原子力第1船原子炉施設保安規定の変更認可申請について

国立研究開発法人日本原子力研究開発機構青森研究開発センター
原子力第1船原子炉施設保安規定の変更
変更の内容及び理由

国立研究開発法人日本原子力研究開発機構 原子力第1船原子炉施設保安規定 新旧対照表

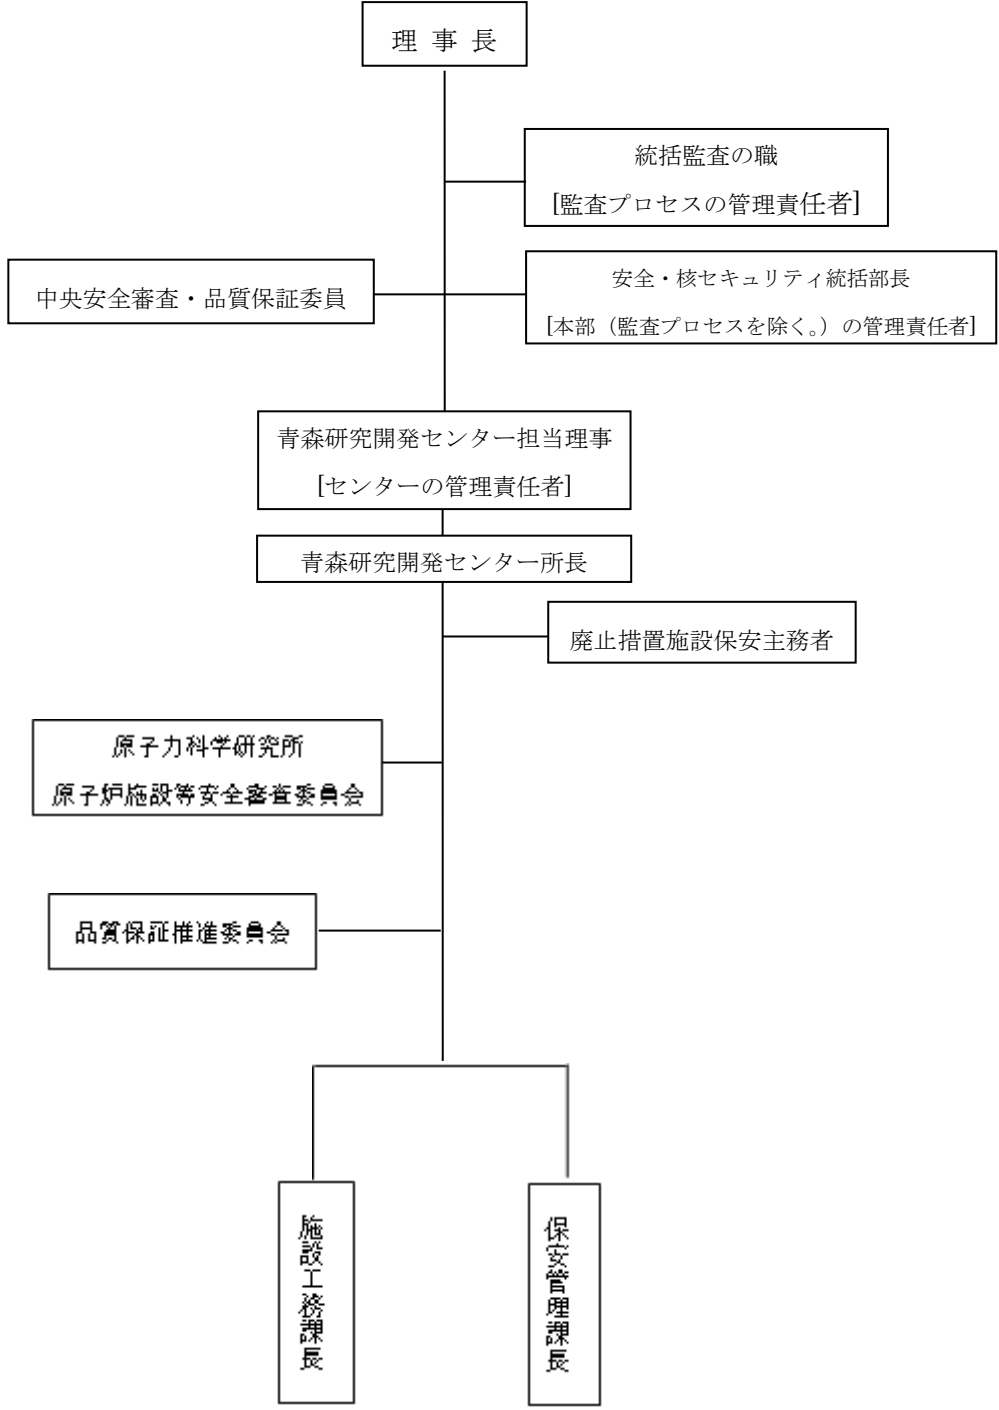
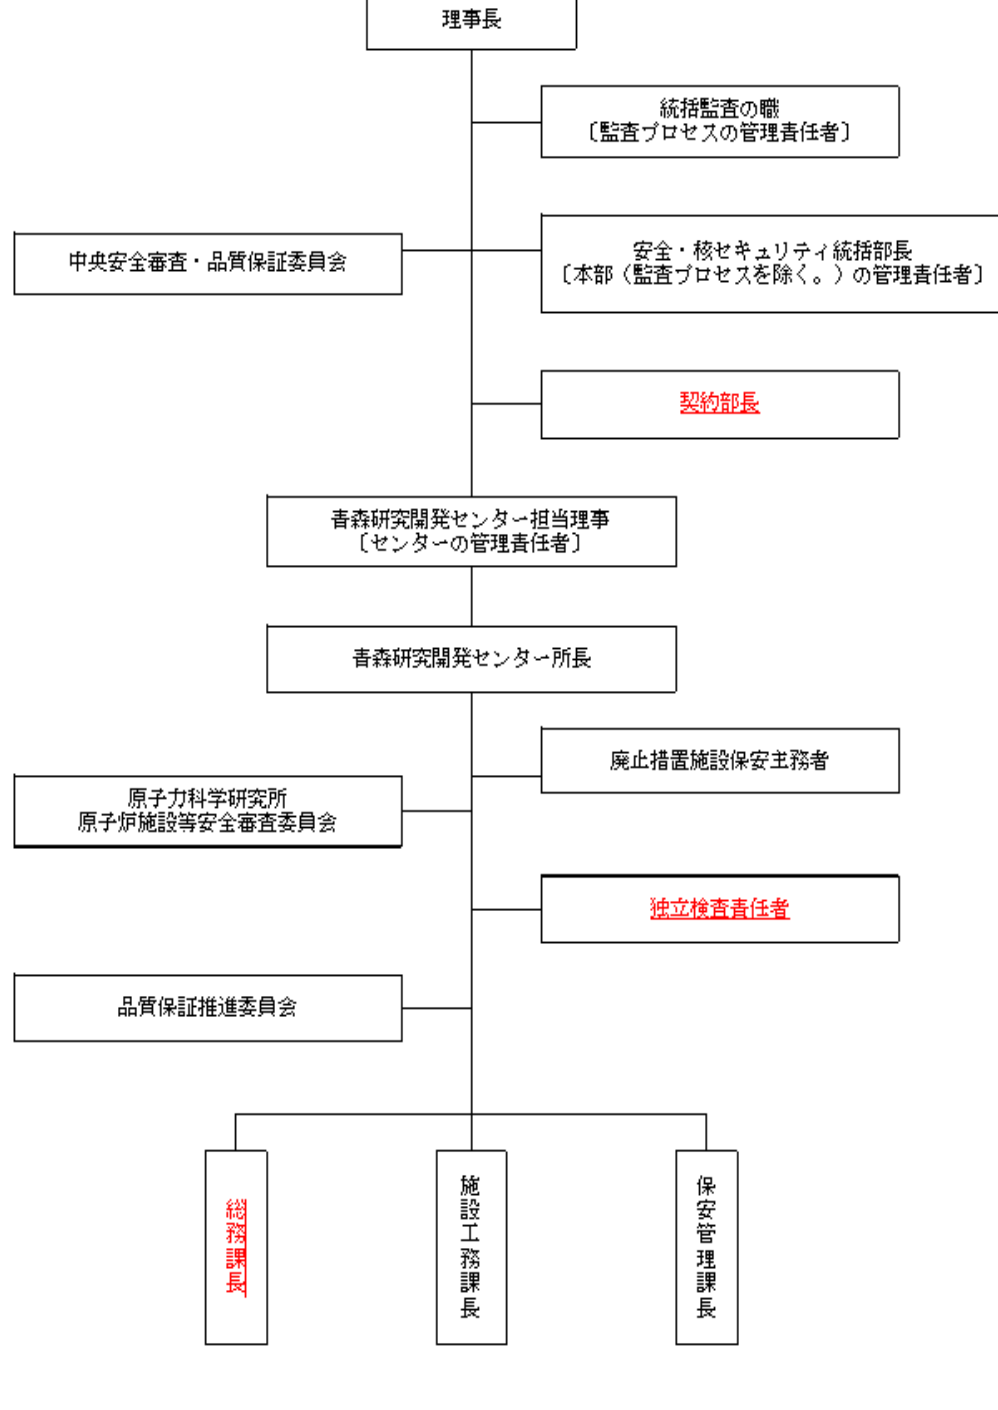
7. 原子炉施設等 の事故記録								7. 原子炉施設等 の事故記録									
イ 事故の発 生及び復旧 の時	その都度	法第43条 の3の2第3 項で準用 する法第 12条の6第 8項の確認 を受ける までの期 間	施設管理者	施設管理者	第42条	該当なし	該当なし	イ 事故の発 生及び復旧 の時	その都度	法第43条 の3の2第3 項で準用 する法第 12条の6第 8項の確認 を受ける までの期 間	施設管理者	施設管理者	第42条	該当なし	該当なし		
ロ 事故の状 況及び事故 に際して採 った処置	その都度	法第43条 の3の2第3 項で準用 する法第 12条の6第 8項の確認 を受ける までの期 間	施設管理者	施設管理者	第42条	該当なし	該当なし	ロ 事故の状 況及び事故 に際して採 った処置	その都度	法第43条 の3の2第3 項で準用 する法第 12条の6第 8項の確認 を受ける までの期 間	施設管理者	施設管理者	第33条	該当なし	該当なし

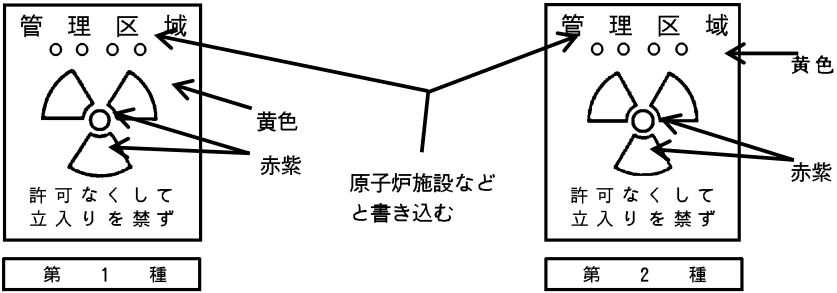
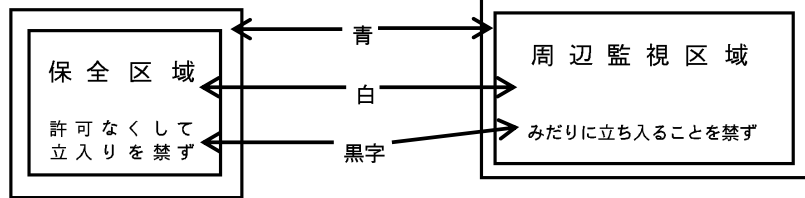
現 行		変 更 案		備 考
別表第17 放射性廃棄物の区分基準 (第41条)		別表第15 放射性廃棄物の区分基準 (第39条) (変更なし)		
固 体 廃 棄 物	区 分	ベータ・ガンマ 注1)		
	適用基準	容器表面の線量当量率	ベータ線のみを放出する放射性物質を収納した容器当たりの含有	
	A	2 mSv/h 未満	3.7 GBq 未満 (^{90}Sr にあつては、370MBq 未満)	
	備 考	ガンマ線を放出する放射性物質とベータ線のみを放出する放射性物質が混在する場合であつて、ベータ線のみを放出する放射性物質の含有量が明らかとなるときは、「線量当量率」と「含有量」のいずれか上位のレベルになる区分を適用する。		
液 体 廃 棄 物	適用基準	^3H 以外のベータ・ガンマ放射性物質の水中濃度	^3H	
	A	$3.7 \times 10^1 \text{ Bq/cm}^3$ 未満 注2)	$3.7 \times 10^5 \text{ Bq/cm}^3$ 未満	
	B	$3.7 \times 10^1 \text{ Bq/cm}^3$ 以上 $3.7 \times 10^2 \text{ Bq/cm}^3$ 未満	—————	
	備 考	^3H と ^3H 以外のベータ・ガンマ放射性物質が混在する場合であつて、 ^3H の濃度が明らかとなるときは、「 ^3H 以外のベータ・ガンマ放射性物質の水中濃度」と「 ^3H 」のいずれか上位のレベルになる区分を適用する。		
注1) アルファ線を放出しない放射性物質及び ^{232}Th 、 Th-nat 、 ^{235}U 、 ^{238}U 、 U-nat (これらを照射したものを含む) 並びにこれらによって汚染されたもの。				
注2) 主な核種が短半減期であつて、100 時間以内にその放射性物質濃度が $3.7 \times 10^1 \text{ Bq/cm}^3$ 未満になることが明らかなものを含む。
